Müşteri ifadesi / Atölye tespiti

İşlem No./Revizyon numarası:	Değişiklik türü:
2069125/1	İlk yayın
<div><div><div><div><div><div></div></div></div><div><div><div></div></div></div><div><div><div></div></div></div></div></div><div>NOT</div><div>Eğer revizyon sadece teknik servis bülteninin (TPI) başlığındaki verilerle sınırlıysa bu durumda tablo içeriği değişmez.</div></div>

Teknik açıklama

Resim 1: Şanzıman vites değiştirme mekanizmasının vites telindeki ayar parçasına ait bilyeli kovanın yerinden fırlamış/ gevşemiş olduğunu örnekleyen görüntü.

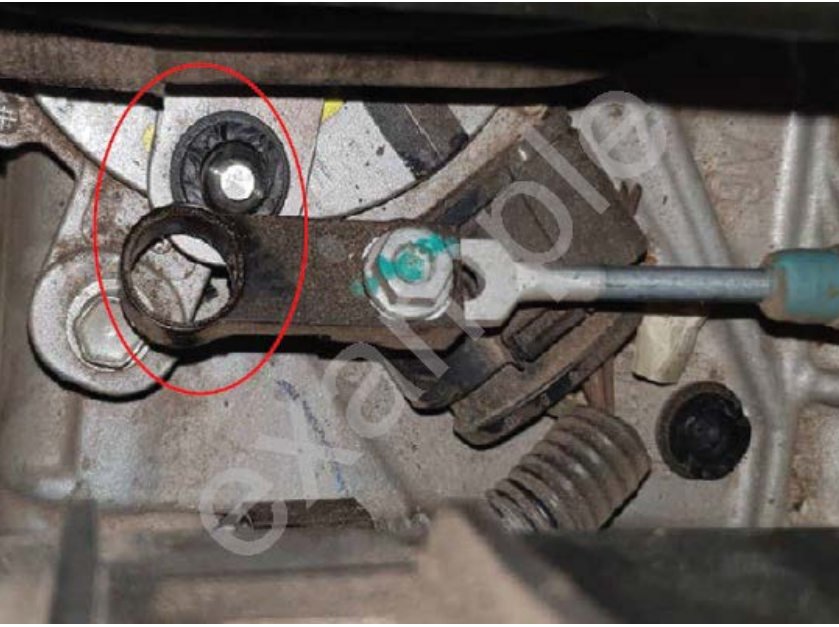
- Şikayete neden olan durum tespit edilebiliyor.
- Sorunun şanzımanın vites değiştirme mekanizmasına/ vites teline bağlanabilmektedir. Kumanda telindeki bilyeli kovan, vites mekanizmasının bilyeli başından fırlamıştır/ çıkmıştır (bakınız resim 1, kırmızı elips).

Şanzımanın vites telinde bulunan ayar parçasına ait bilyeli kovanda parçaya bağlı sorun (bakınız resim 1, kırmızı elips).

Resim 2: "ZF" üreticisine ait bir vites kolunun örnek görüntüsü (vites kolunun sağ gövde tarafında sarı acil kilit açma tertibatı bulunur).

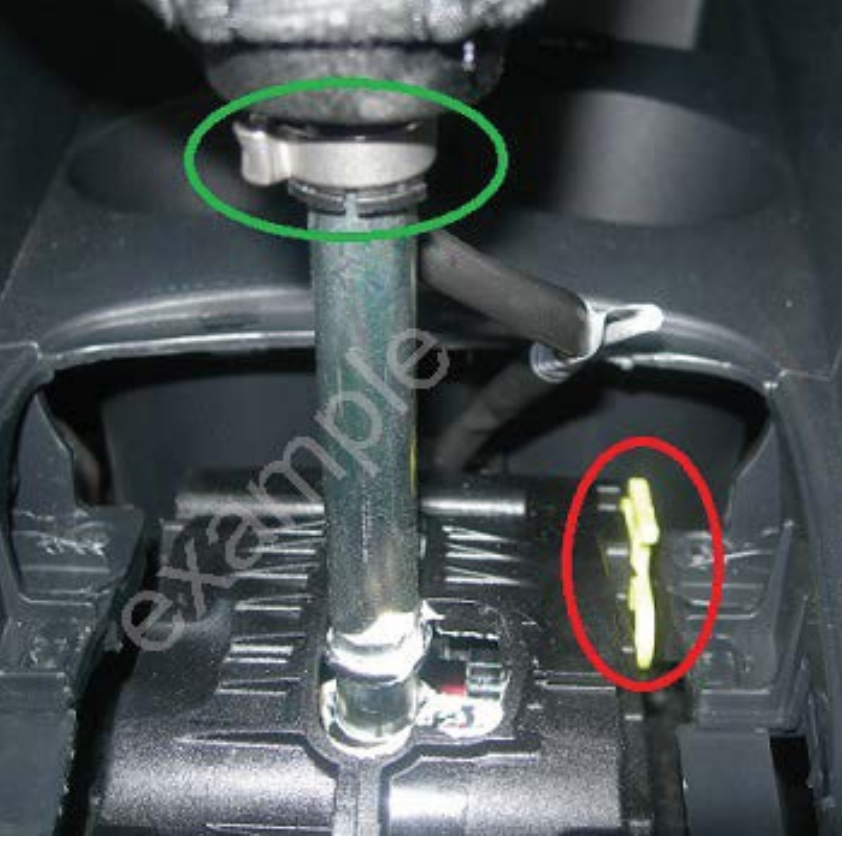
- Vites kolu kapağını SEAT Atölye El Kitaplarına bakarak sökünüz ve körüğü yukarı çekiniz. Kolun sökülmesine (bakınız resim 2 ve 3, yeşil elips) gerek yoktur.
- Otomatik vites kolu üreticisinin "ZF" olup olmadığını kontrol edin.
 - "ZF" üreticisine ait otomatik vites kollarında, otomatik vites kolu muhafazası sağ tarafında sarı renkli acil kilit açma tertibatı bulunur (bkz. resim 2, kırmızı elips) ve "3'e ilişkin" altında açıklandığı şekilde onarılmalıdır.
 - "ECS/ Küster" üreticisine ait otomatik vites kollarında, otomatik vites kolu muhafazası sağ ön tarafında sarı renkli acil kilit açma tertibatı bulunur (bkz. resim 3, kırmızı elips) ve Atölye El Kitabı/ YP kataloğu gereğince onarılmalıdır.

Resim 4: Vites deęiřtirme mekanizmasının örnek görüntüsü.

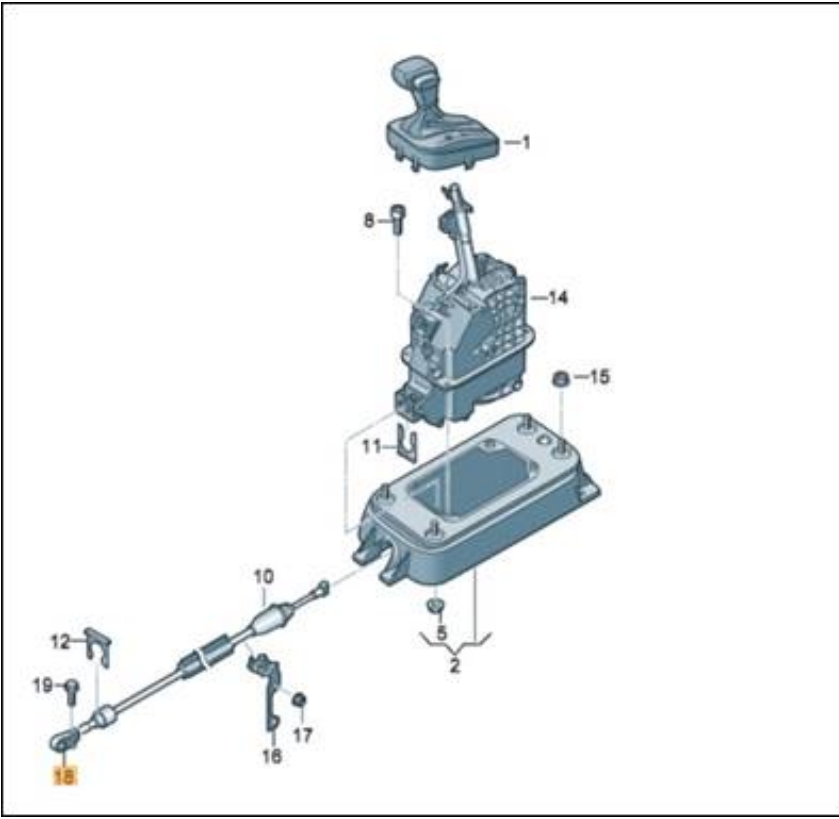
- Şanzıman vites telindeki ayar parçasını (resim 4, numara 18, sarı içinde gösterilen alana bakınız) SEAT atölye kılavuzu uyarınca sökünüz.

- Yeni ayar parçasını (YP No.: 6R0 713 225) yeni altıgen cıvata (YP No.: N 906 674 02) kullanarak SEAT atölye kılavuzu uyarınca şanzıman vites teline monte ediniz.
- SEAT Atölye El Kitabı gereęince şanzıman vites telini ayarlayınız.
- Vites kolu körüğünü ařaęıya çekiniz ve vites kolunun kapaęını SEAT atölye kılavuzuna bakarak klipsine sabitleyiniz.
